CITTA' DI BOVINO

Prot. N. 862

OGGETTO: [ID_VIP:4331] Istanza per il rilascio del procedimento VIA nell'ambito del provvedimento unico ambientale ai sensi dell'art. 27 del d.Lgs. n. 152/2006 e ss.m.ii., relativo al progetto di un impianto eolico denominato "Valle Verde" di potenza pari a 31,35 MW da ubicare nel comune di Bovino (FG) e opere di connessione da ubicare anche nei comuni di Castelluccio dei Sauri e Deliceto. Proponente WINDERG Srl. RICONTRNO NOTA m_ambiente.DVA.REGISTRO UFFICIALE.U.0028826.19-12-2018.

N. Elaborato: 1.2.1

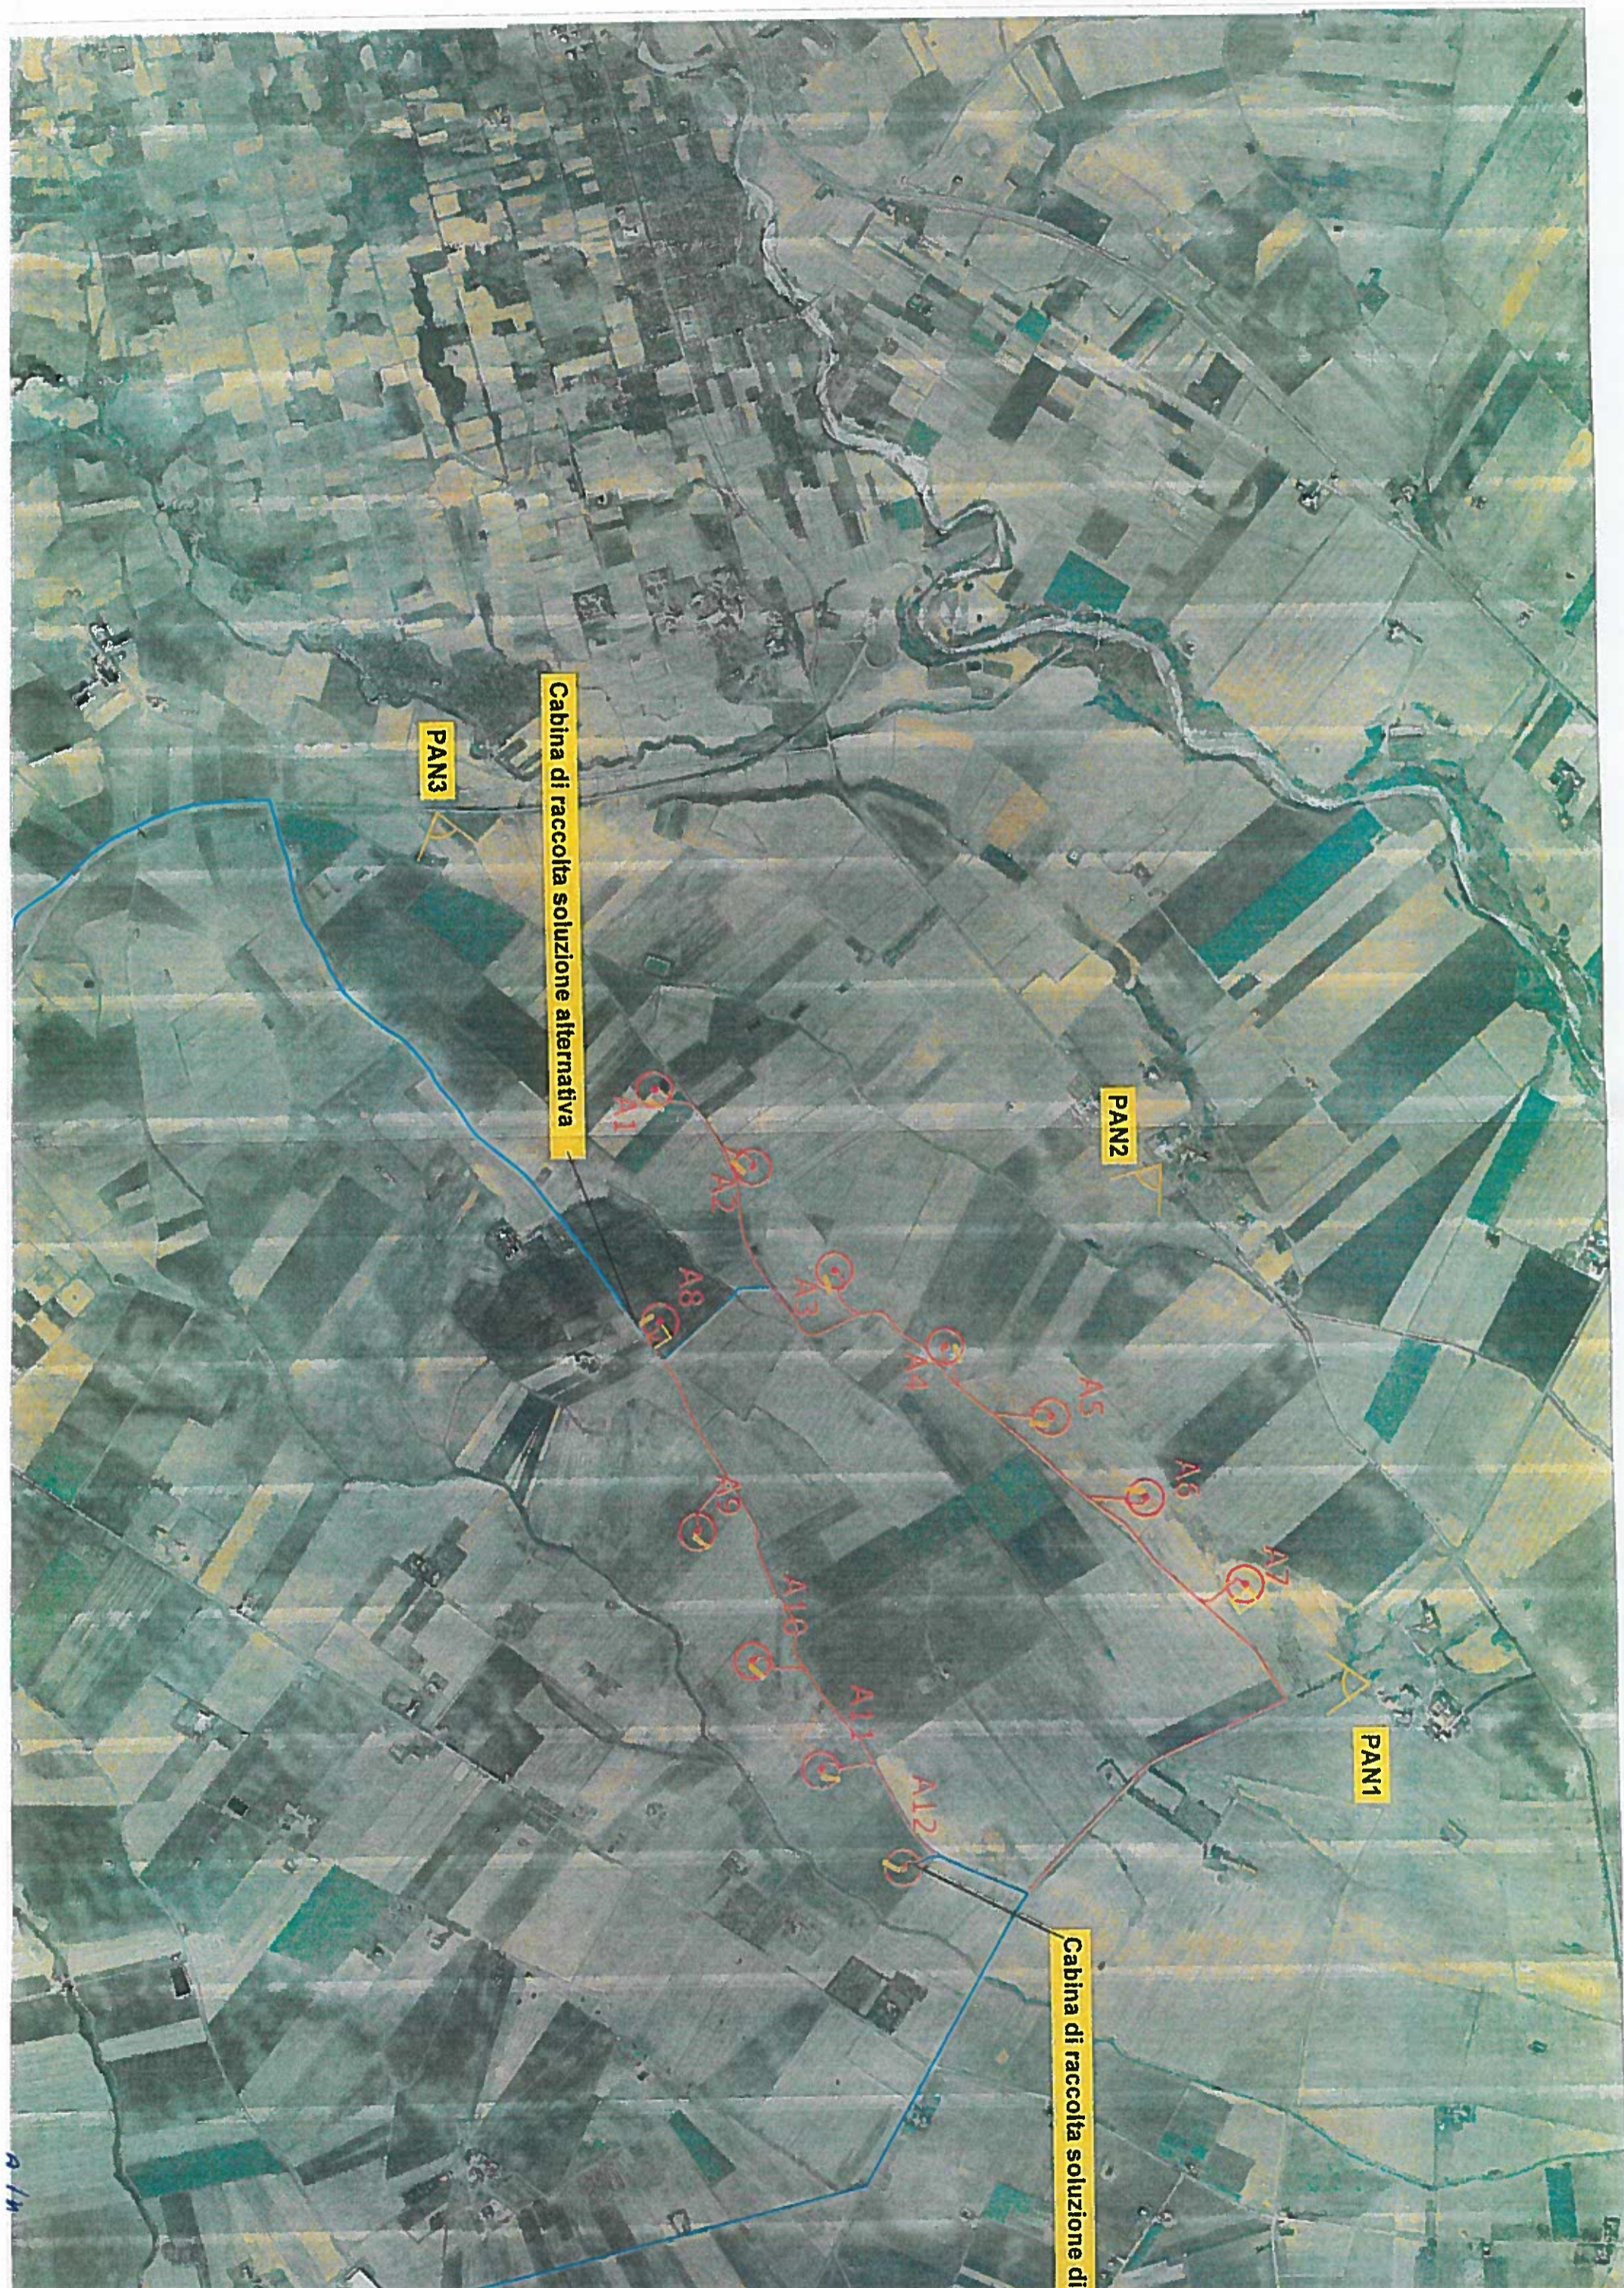
- confrontando l'elaborato 1.2.1 "Inquadramento generale - ortofoto e panoramiche" riguardante il progetto di 10 aerogeneratori della potenza di 31,35 MW presentato al Ministero Ambiente e Tutela del Territorio e del Mare con codice **ID_VIP:4331** e l'elaborato 1.2.1 "Inquadramento generale - ortofoto e panoramiche" riguardante il progetto di 12 aerogeneratori della potenza di 30 MW presentato al Comitato V.I.A Provinciale in data 10/08/2017 risulta che l'ubicazione degli aerogeneratori dei 2 progetti, innanzi citati, è uguale. Vedasi "Allegati 1/A, 2/A e 1/B.
